MER Lelystad Airport

Bijlage 3 Definitieve ontwerp aansluitroutes

Aansluitroutes Lelystad

Reactie op voorstellen consultatietrajecten Lelystad Airport

Figuur 4-1 Geconsulteerd ontwerp Lelystad CTR

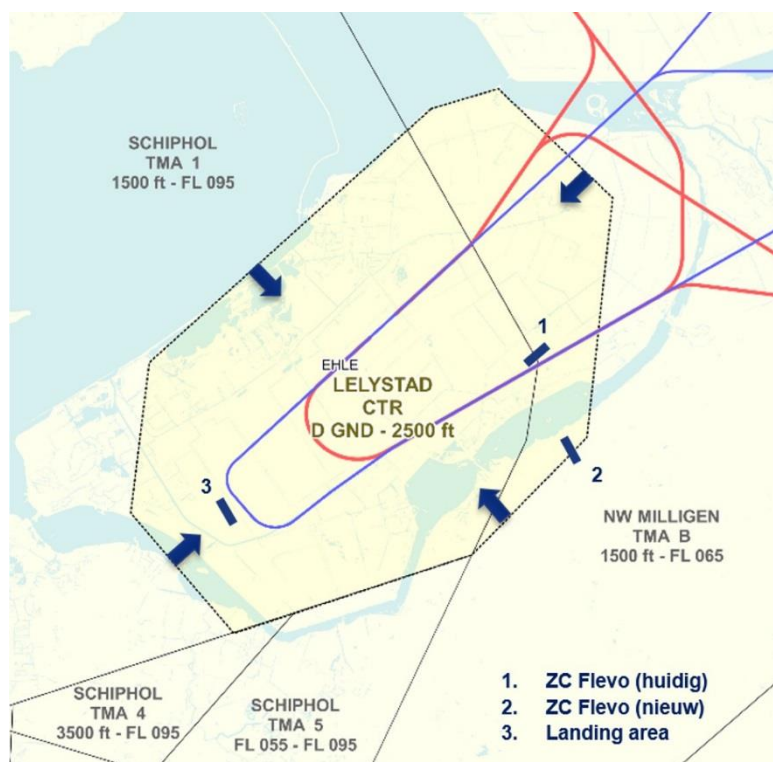
Figuur 4-1 toont het geconsulteerde ontwerp voor de CTR.

Figuur 4-3 Geconsulteerd ontwerp Lelystad TMA

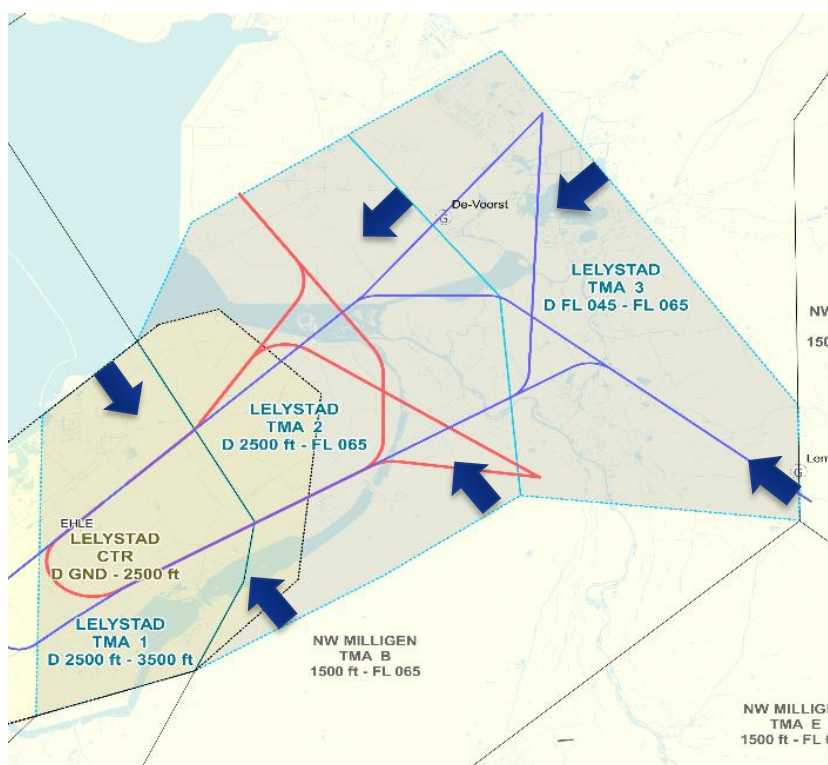
Er zijn diverse voorstellen gedaan door luchtruimgebruikers om de TMA te wijzigen. De TMA is de zone rondom de CTR waarbinnen het naderend en vertrekkend verkeer rondom de luchthaven wordt gecontroleerd. De TMA is in het nieuwe ontwerp aan de hand van de gedane voorstellen aan de noordwestzijde verkleind. Hierdoor komt meer luchtruim beschikbaar waar de kleine luchtvaart zonder toestemming te vragen aan de luchtverkeersleiding, gebruik van kan maken. Het lateraal verkleinen van de TMA op andere locaties is niet mogelijk, voornamelijk omdat voldoende ruimte nodig is om vliegtuigen op veilige afstand van elkaar te laten passeren. Figuur 4-4 toont het ontwerp van de routes binnen de TMA.

Figuur 4-5 Geconsulteerd ontwerp van wachtgebieden

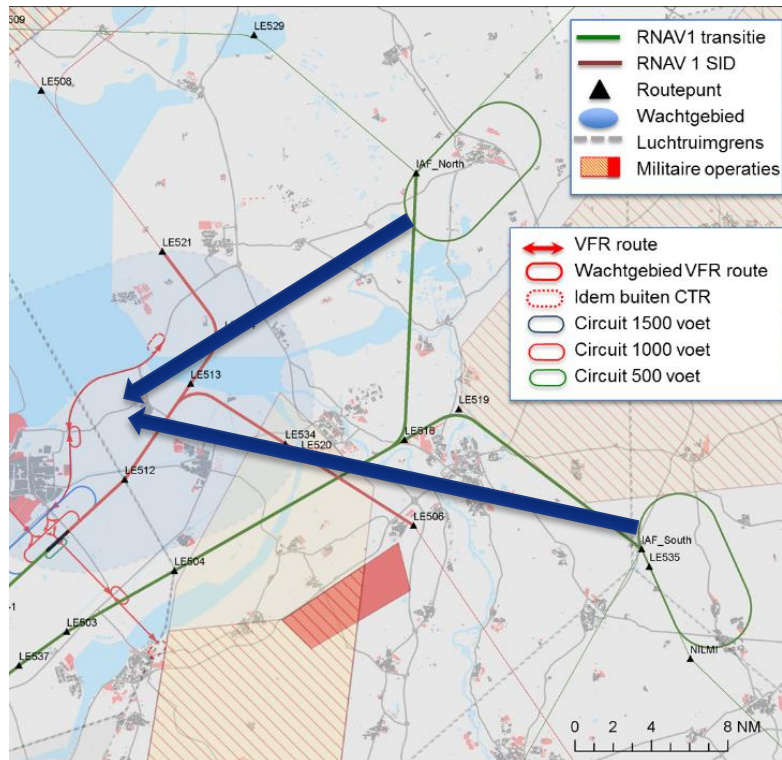
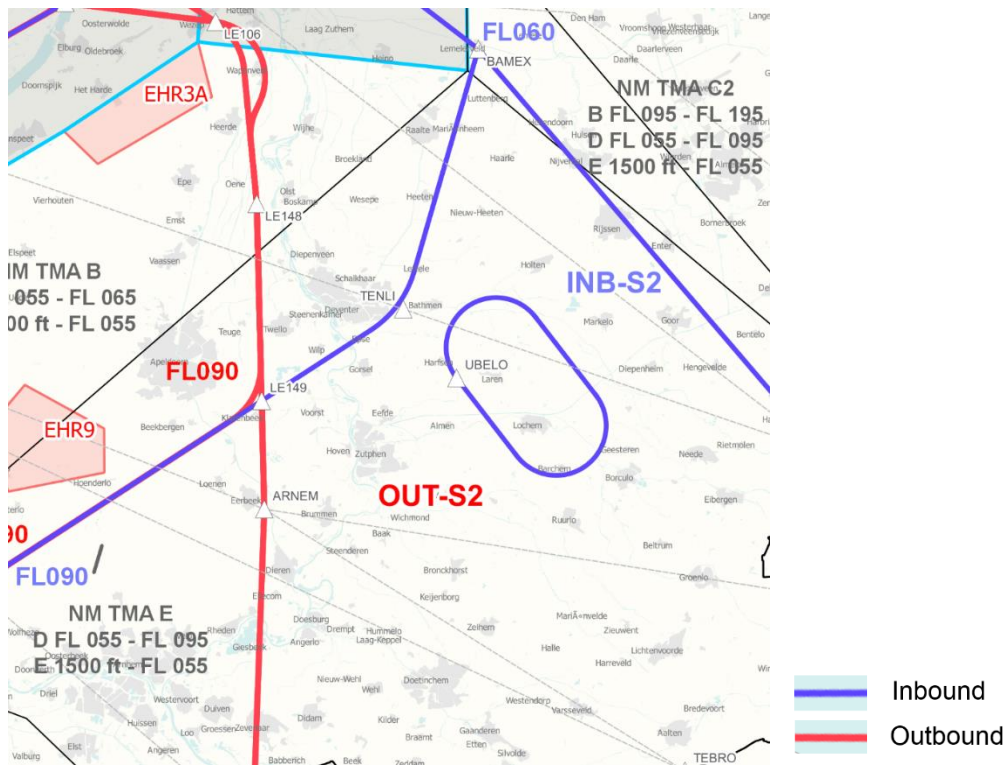
wachtgebieden bij de IAF Noord (Steenwijkerland) en IAF Zuid (Lemelerveld) te vervangen door een enkel wachtgebied boven het vliegveld Lelystad, in lijn met de situatie bij de luchthaven Eindhoven, zodat het luchtruim in de omgeving van IAF Noord en IAF Zuid niet beperkt wordt voor zweefvliegen. Daarbij wordt voorgesteld een nieuw wachtgebied voor twee vliegtuigen boven vliegveld Lelystad te realiseren, onder wachtgebied ARTIP van Schiphol. Onderstaande figuur toont het geconsulteerde ontwerp voor de wachtgebieden en geeft schematisch het voorstel weer voor het verplaatsen van de wachtgebieden naar ARTIP.

Er is er een alternatieve oplossing gevonden die voldoet aan de uitgangspunten, en tegemoet komt aan zorgen van de omgeving. Dit houdt in het verplaatsen van wachtgebieden bij Steenwijk en Lemelerveld door één andere - hoger gelegen - locatie boven de noordelijke Achterhoek (in NM TMA E). Gelet op de ervaringen bij Eindhoven wordt verwacht dat het wachtgebied ongeveer 1 keer per kwartaal wordt gebruikt. Deze oplossing beperkt de overlast voor omwonenden doordat dit wachtgebied op FL090 gerealiseerd wordt in plaats van FL060 (of te wel op 2.700 meter in plaats van 1.800 meter), en wordt mogelijke overlast bij Steenwijkerland, Weerribben en Lemelerveld gereduceerd. Hiermee wordt tegemoet gekomen aan wensen van zowel bewoners als luchtruimgebruikers. Figuur 4-6 toont het ontwerp van het nieuwe wachtgebied.

Figuur 4-6 Nieuw ontwerp voor wachtgebied

Figuur 4-8 Geconsulteerd ontwerp sector 1 bij zuidwestelijk baangebruik

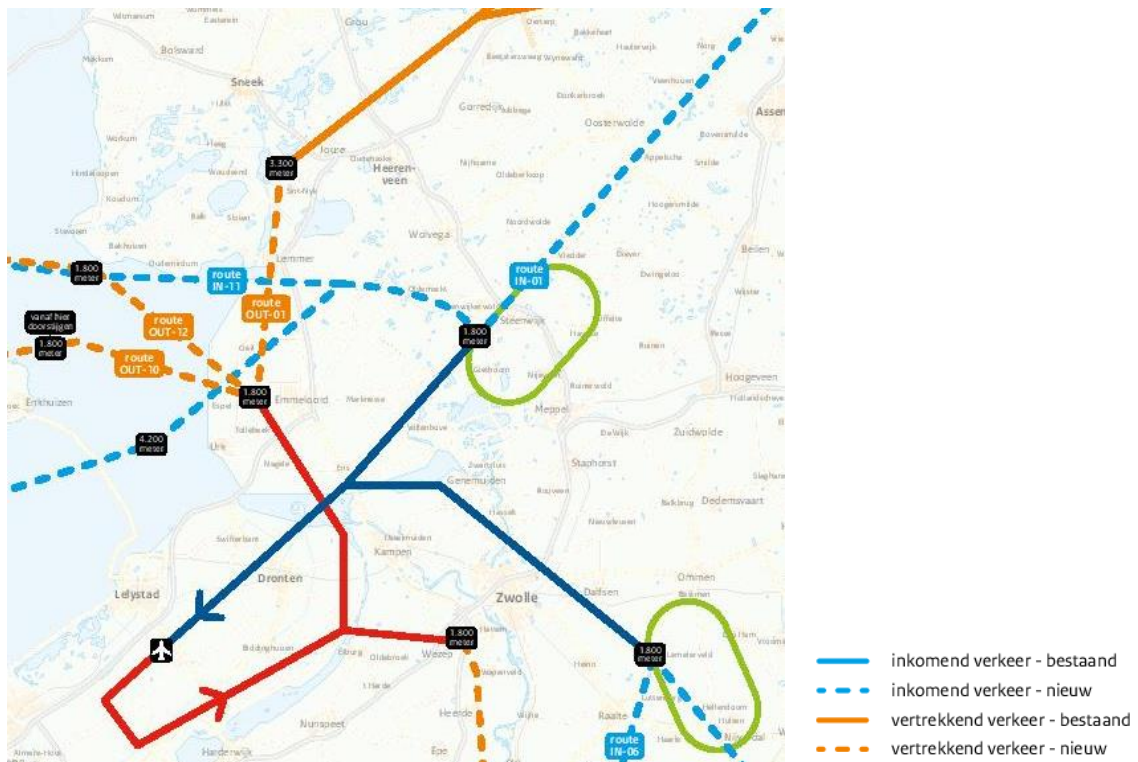
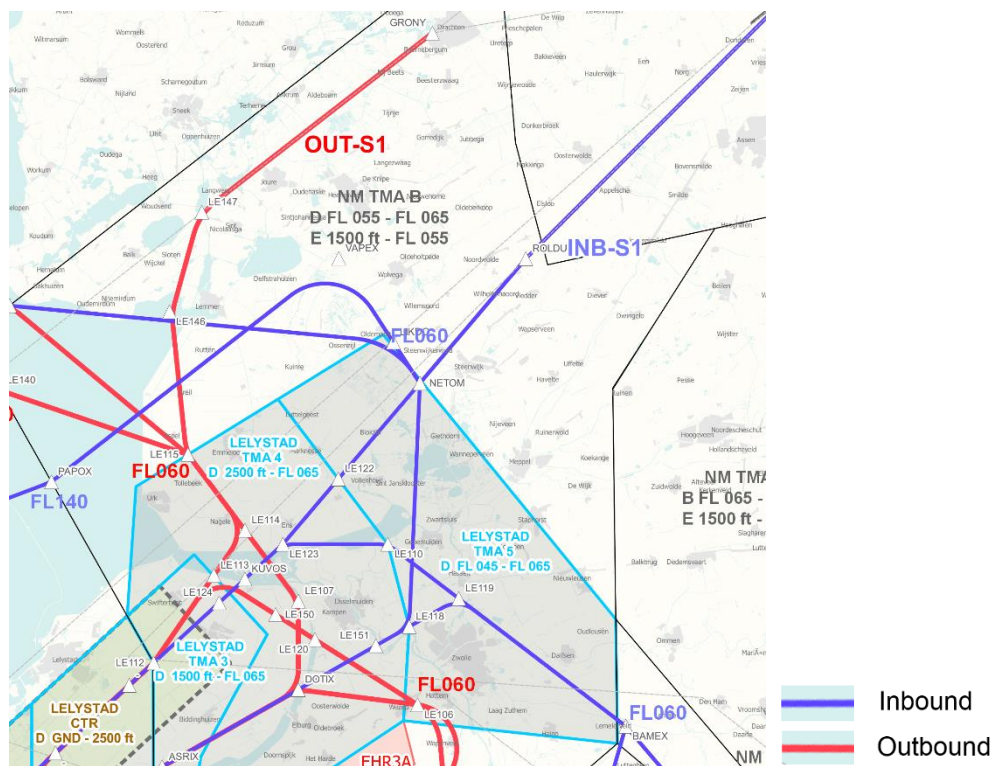
Zowel de bewonersdelegatie als de provincie Friesland hebben diverse voorstellen gedaan om de route van Lelystad Airport vanuit en naar het noorden aan te passen. Dit heeft met name betrekking op het toepassen van glijvluchtnaderingen, het ontzien van Lemmer, en natuurgebied de Weerribben. Zie Figuur 2-1 (pagina 5) voor een illustratie van de vijf luchtruimsectoren in Nederland.

De nadering vanuit sector 1 zal in de praktijk in glijvlucht worden uitgevoerd mits dit niet leidt tot interferentie met Schiphol verkeer. Het volledig ontwerpen van de route als CDA naar Lelystad is echter niet mogelijk, omdat een vlucht die een CDA uitvoert in zijn dalprofiel rekening houdt met een ononderbroken, onverstoorde daling. Dit vereist dat het gebied vanaf de hoogte waarop de daling wordt ingezet vanuit sector 1 tot de hoogte van de IAF (Steenwijkerland), het punt waar vliegtuigen het luchtruim rondom Lelystad binnen vliegen, vrij is van ander verkeer. Dit is in het geval van de route naar IAF Noord een dusdanig groot gebied waar veel Schiphol verkeer vliegt dat deze onverstoorde nadering niet kan worden gegarandeerd en dus interferentie met Schiphol verkeer kan optreden.

Figuur 4-9 Nieuw ontwerp aansluitroutes van en naar sector 1

Figuur 4-10 Geconsulteerd ontwerp sector 2 bij zuidwestelijk baangebruik

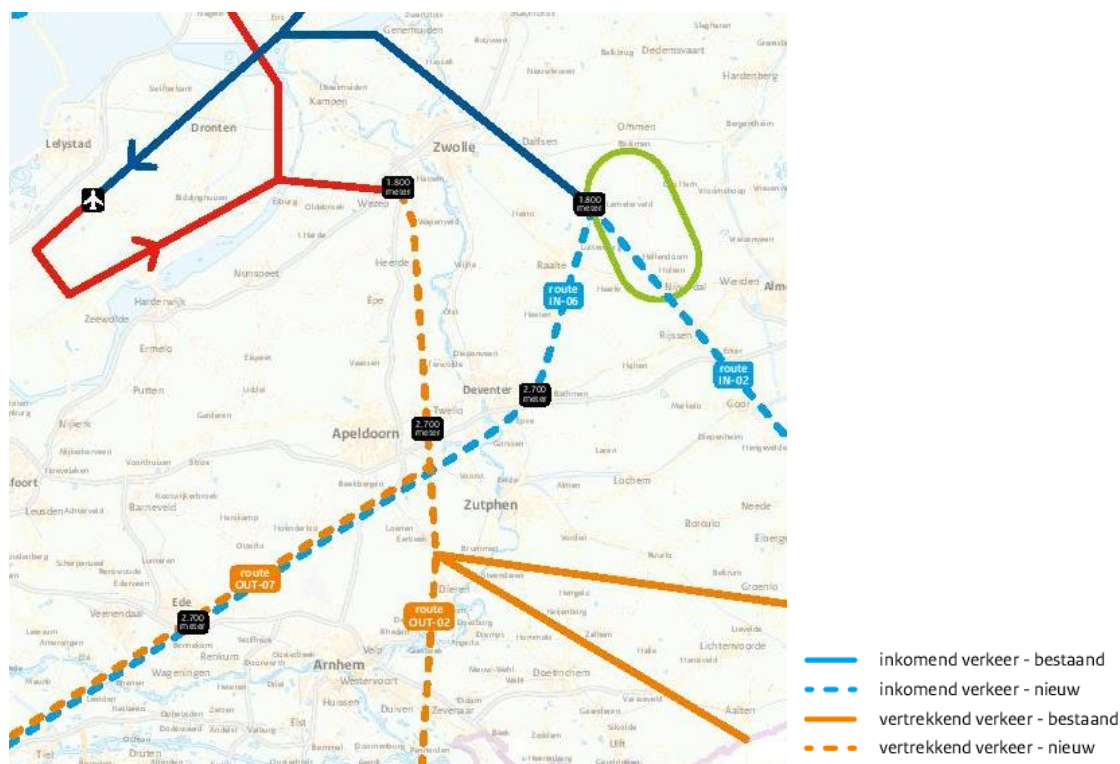
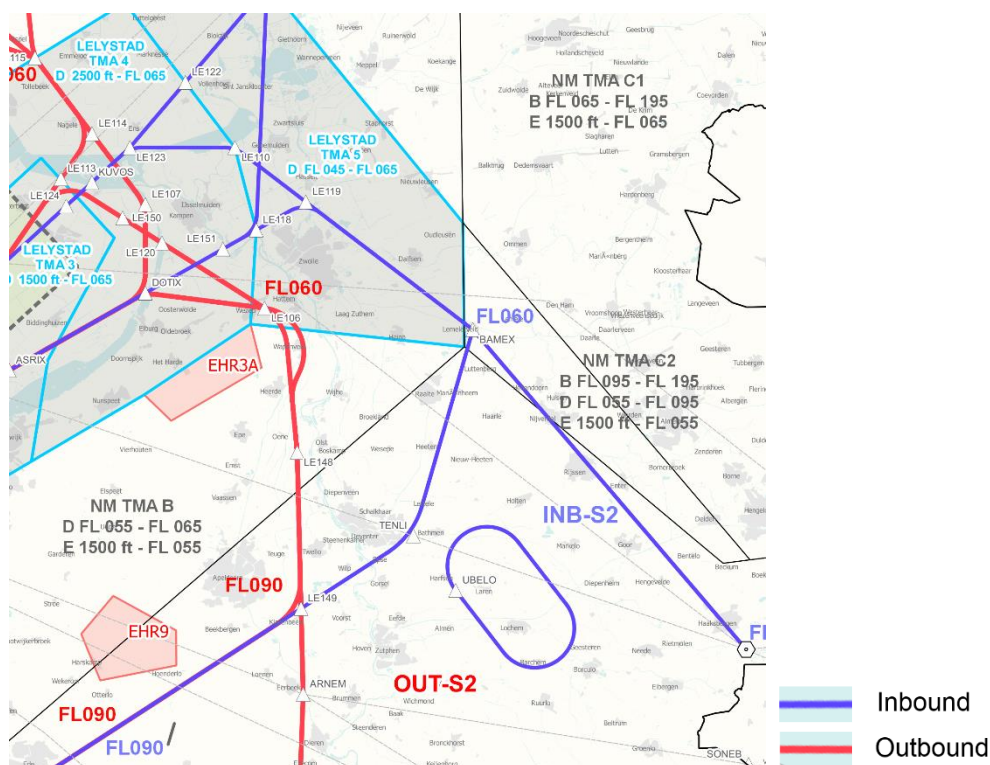
Verkeer vanuit sector 2 zal in de praktijk vanaf RKN (grens met Duitsland) een glijvlucht maken tot Zwolle. Dit verkeer zal hoger vliegen over IAF Zuid nabij Lemelerveld dan in het geconsulteerde ontwerp. Omdat bij bepaalde weerscondities (zoals flinke meewind) het kan voorkomen dat een vliegtuig boven FL060 uitkomt bij IAF Zuid, is de afspraak gemaakt dat er bij IAF Zuid gevlogen wordt op een hoogte van FL060 of hoger. Daarmee wordt invulling gegeven aan de wens van de bewonersdelegatie en de provincie Overijssel.

Voor de vertrekroutes naar sector 2 zijn zowel door de bewonersdelegatie als tijdens de internetconsultatie voorstellen gedaan om enkele woonkernen te ontzien. LVNL/CLSK heeft voor twee specifieke verzoeken oplossingen uitgewerkt. Ten eerste is in het definitieve ontwerp de route oostelijk van Heerde en ten tweede ook oostelijk om Oene gelegd, om geluidhinder in beide dorpen zo veel mogelijk te beperken (Figuur 4-11).

Verkeer van sector 3 zal wel op FL060 vliegen over IAF Zuid, omdat dit verkeer in het ontwerp onder het Schipholverkeer moet blijven op de route naar IAF Zuid. Figuur 4-11 toont het nieuwe ontwerp van de aansluitroutes van en naar sector 2.

Figuur 4-11 Ontwerp aansluitroutes van en naar sector 2

Figuur 4-14 Geconsulteerd ontwerp sector 4 en 5

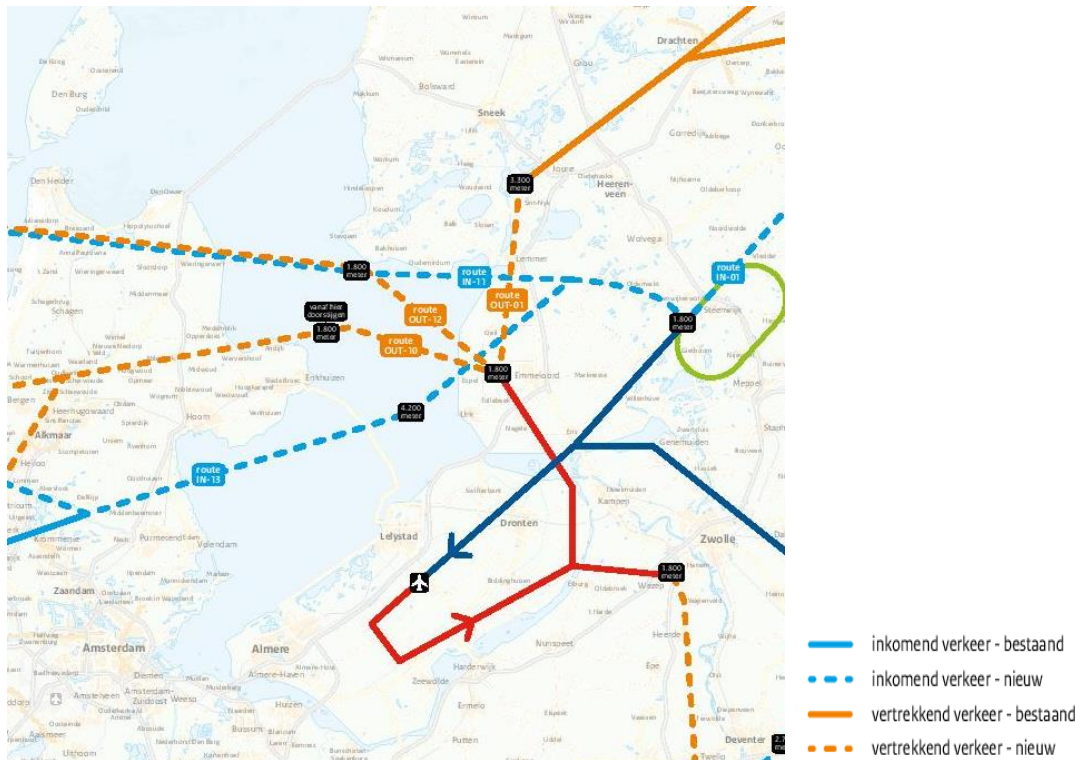
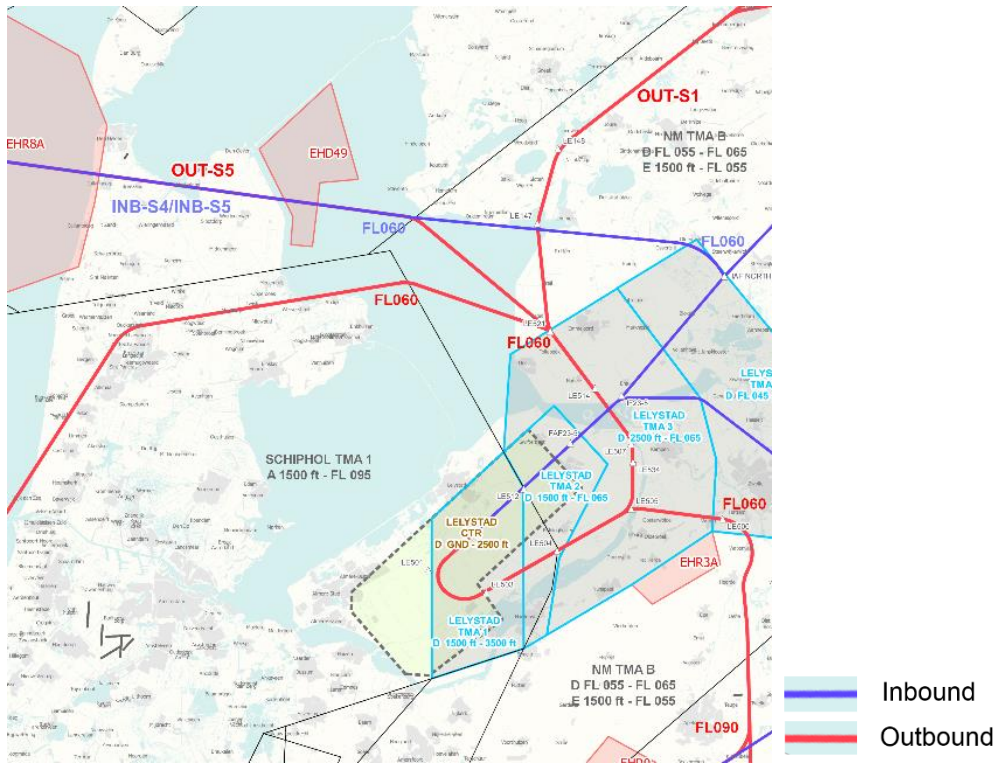
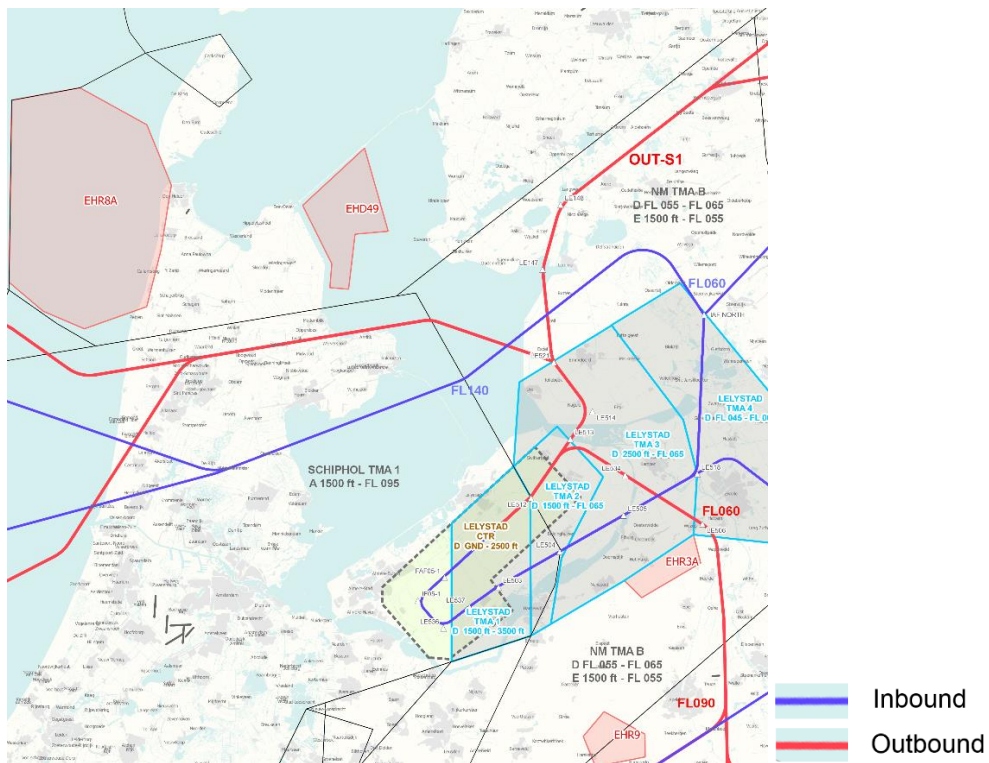
Er zijn diverse voorstellen gedaan voor het wijzigen van de routes naar het westen en zuidwesten. Provincie Friesland en de bewonersdelegatie hebben het voorstel gedaan om IN-11 en OUT-12 te laten vervallen en daarvoor in de plaats IN-13 en OUT-10 te gebruiken van en naar het westen en zuidwesten (sector 4 en 5), zodat met name Friesland wordt ontzien. Via de internetconsultatie is gevraagd OUT-10 en OUT-12 te verplaatsen naar de Noordzee (zie onderstaande figuur). Onderstaand de voorstellen nader toegelicht en voorzien van een reactie.

De Friese overheden hebben daarnaast gevraagd om verdere routeoptimalisaties zodat de routes van en naar sector 4 en 5 niet over Friesland gaan, ook rekening houdend met een nauwkeurigheidsmarge van 1,5 kilometer. Bij het verplaatsen van de route in zuidelijke richting komt deze in de buffer van het verkeersleidingsgebied Schiphol te liggen (Schiphol TMA). Conform internationale standaarden moet het verkeer tenminste 2,5 nautische mijlen vrij zijn van naburig luchtruim (dit is exclusief de navigatienauwkeurigheid van het vliegtuig van 1 nautische mijl). Dit verzoek kan daarom niet ingewilligd worden. Het verleggen van IN-13 ten zuiden van Espel is niet mogelijk, omdat dit òf interfereert met inbound Schipholverkeer, òf de bocht niet haalbaar wordt bij IAF Noord.

In het huidige routeconcept is, na veelgehoord commentaar en ingediende voorstellen, de route geoptimaliseerd, zodat de Weerribben grotendeels wordt ontzien. IN-13 bevat nu een grotere bocht richting IAF Noord.

Onderstaande figuren tonen het nieuwe ontwerp van de aansluitroutes van en naar sector 4 en 5. Figuur 4-15 toont de routes die bij voorkeur gebruikt worden, en Figuur 4-16 de secundaire routes.

Figuur 4-15 Nieuw ontwerp aansluitroutes van en naar sector 4 en 5 bij zuidwestelijk baangebruik (voorkeursroutes)

Figuur 4-16 Nieuw ontwerp aansluitroutes van en naar sector 4 en 5 bij noordoostelijk baangebruik (secundaire keuze)

Figuur 2-1 Geconsulteerd ontwerp Lelystad CTR

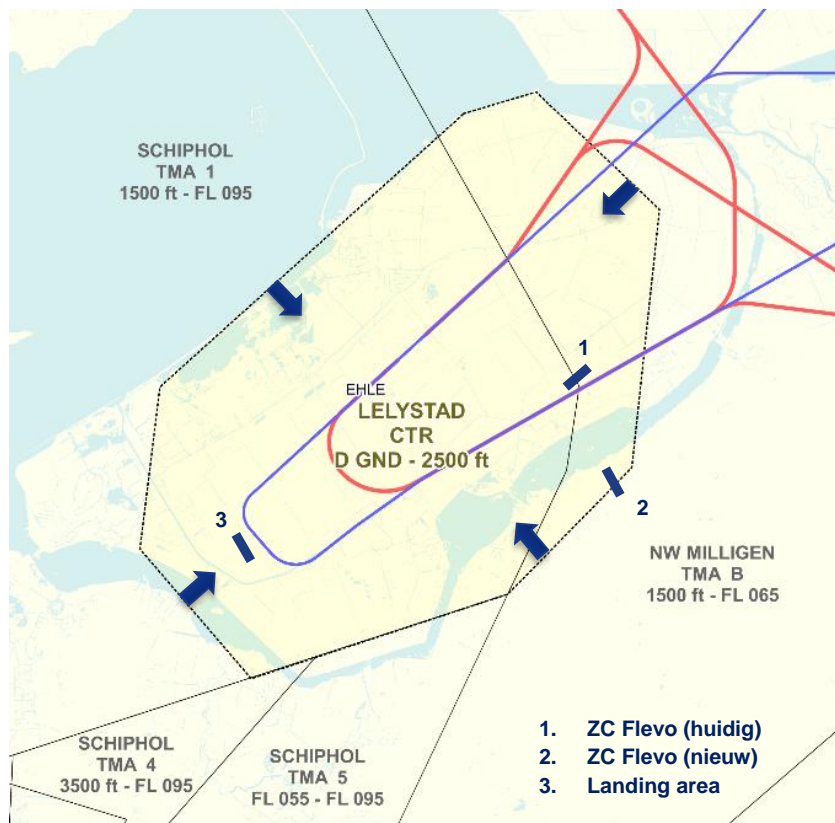
- Voorstel 1: Noordwestelijke corridor vrijlaten over land voor kleine luchtvaart
- Voorstel 2: Zo klein mogelijke CTR
- Voorstel 3: Simulated Forced Landing area dient te blijven bestaan
- Voorstel 4: Nieuwe locatie ZC Flevo buiten CTR
- Voorstel 5: Huidige locatie ZC Flevo buiten CTR / TMA
